# STACY施設 設工認(第3回申請)の変更について

日本原子力研究開発機構 原子力科学研究所  
臨界ホット試験技術部

令和5年11月●日

# 設工認変更の背景と変更概要-1

工事フローシート(変更後)

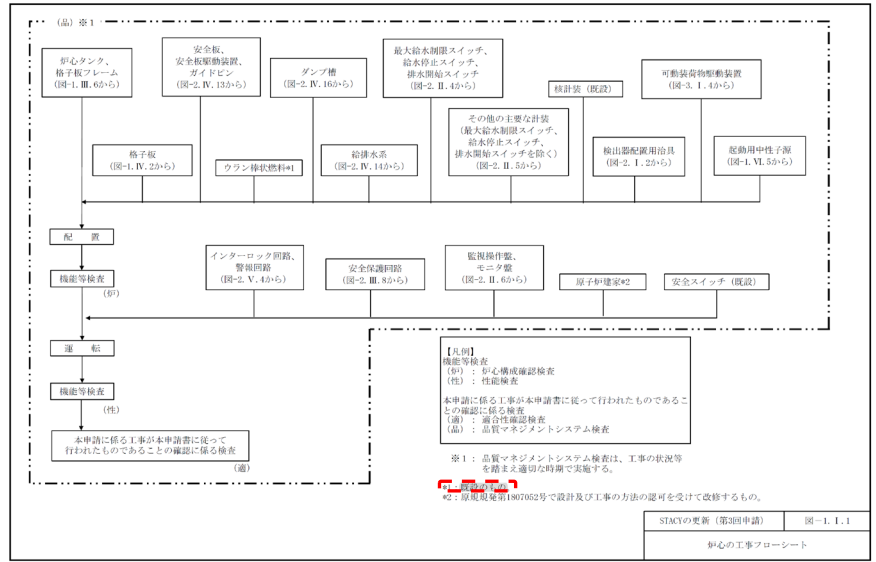
使用燃料体を既存の燃料400本に限定するため、以下のとおり記載を修正する。

(既認可)

既設又は原規規発第1805304号で設計及び工事の方法の認可を受けて製作するもの。

(変更後)

既設のもの。

図1(1) STACY の起動用中性子源の挿入位置による効果(臨界水位40cm)

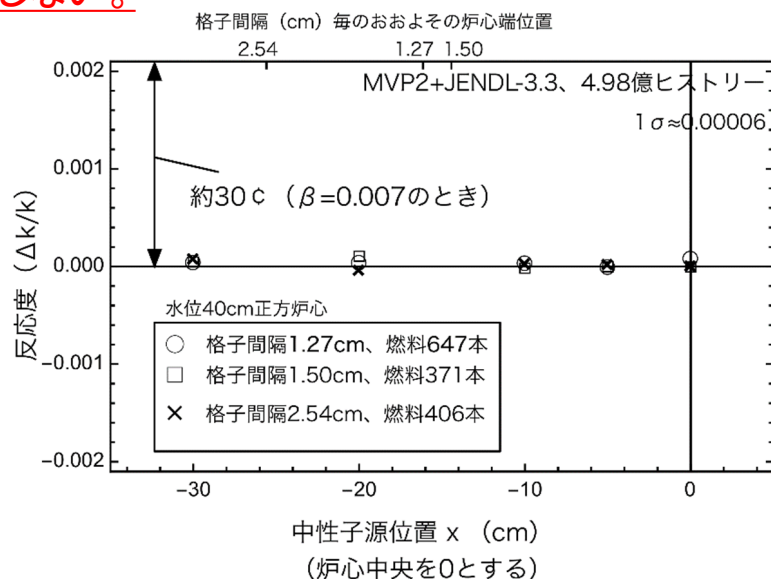
添付計算書に示していた棒状燃料400本を超える評価結果について、400本以下の結果に修正する、又は、400本を超える評価結果のままで問題ない理由を追記する。

以上のことから、起動用中性子源が運転に及ぼす影響は無視することができる。なお、本評価は起動用中性子源の反応度効果が無視できることを示す解析であり、炉心の大きさ(棒状燃料の装荷本数)は結果に影響しない。

400本を超える評価結果について、炉心の大きさ(棒状燃料の装荷本数)によらず、起動用中性子源が運転に及ぼす影響は無視することができることを追記。

補足資料 設工認(第3回)「基本炉心(1)」の受検炉心について [\(要約\)](#)

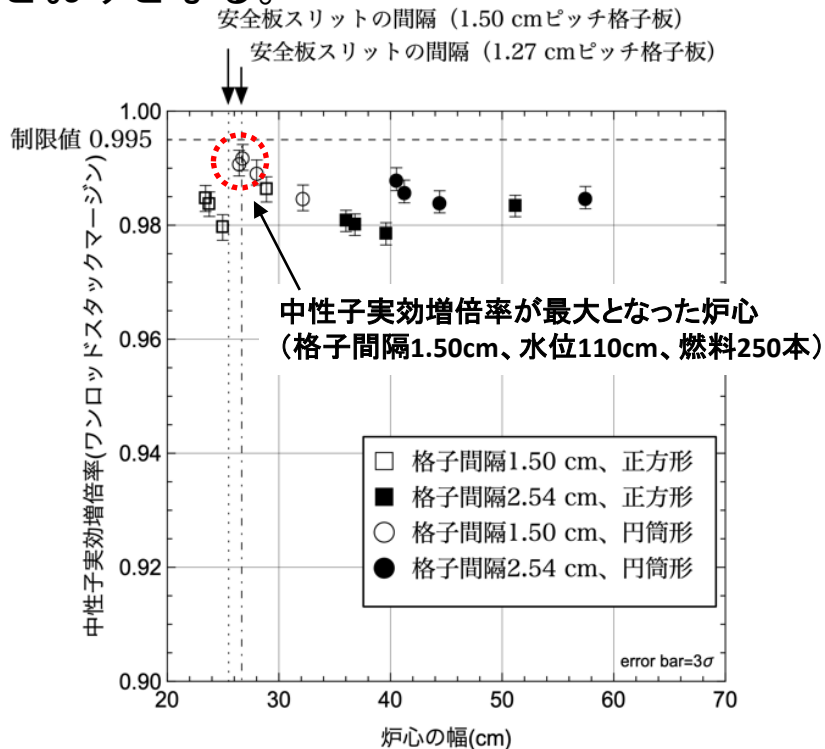
基本炉心(1)における炉心核特性の解析結果は以下のとおりである。

- 安全板挿入時の中性子実効増倍率は、円筒形のほうが大きくなる傾向が得られた。
- 低水位40 cmにおいて中性子実効増倍率が低くなる傾向が得られた。
- 格子間隔1.50 cmのワンロッドスタックマーヅンの評価において臨界水位110 cmの炉心が最大となった。
- 格子間隔2.54 cmのワンロッドスタックマーヅン及び原子炉停止余裕で高水位側140 cmの炉心で中性子実効増倍率が大きくなる傾向が得られた。

以上の結果から、以下の炉心にて使用前事業者検査を受検することとしたい。なお、炉心構成に当たっては、原子力科学研究所原子炉施設保安規定に定める手続きに従って詳細解析を行い、その結果を臨界水位及び棒状燃料本数に反映する。

No.	格子間隔(cm)	臨界水位(cm)	棒状燃料(本)	配列パターン	備考
①	1.50	約70	約274	円筒炉心	事前確認
	1.50	90~140	255~240*	円筒炉心	受検炉心
②	2.54	約70	約240	円筒炉心	事前確認
	2.54	90~140	215~200*	円筒炉心	受検炉心

基本炉心のワンロッドスタックマージンの評価結果

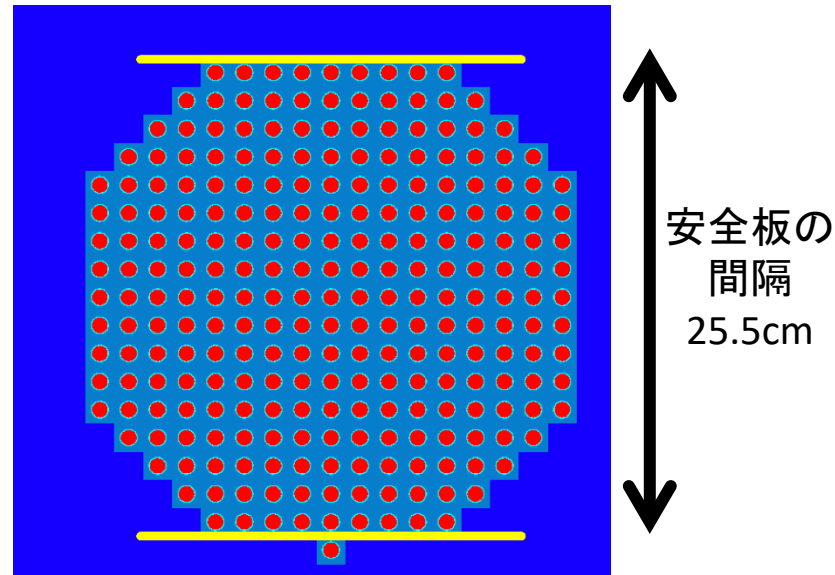
中性子実効増倍率が最大となった炉心  
(格子間隔1.50cm、水位110cm、燃料250本)と  
安全板(黄色線)の位置関係

- 基本炉心(1)において、炉心が大きくなるにつれて中性子実効増倍率が微増する傾向が見られたが、炉心が小さくなり安全板の間隔に近づくと(熱中性子束分布と安全板の位置関係により)中性子実効増倍率が増大する傾向も見られた。ワンロッドスタックマージン評価において最大となったのは、安全板の間隔と炉心の大きさがほぼ同等の円筒炉心である。
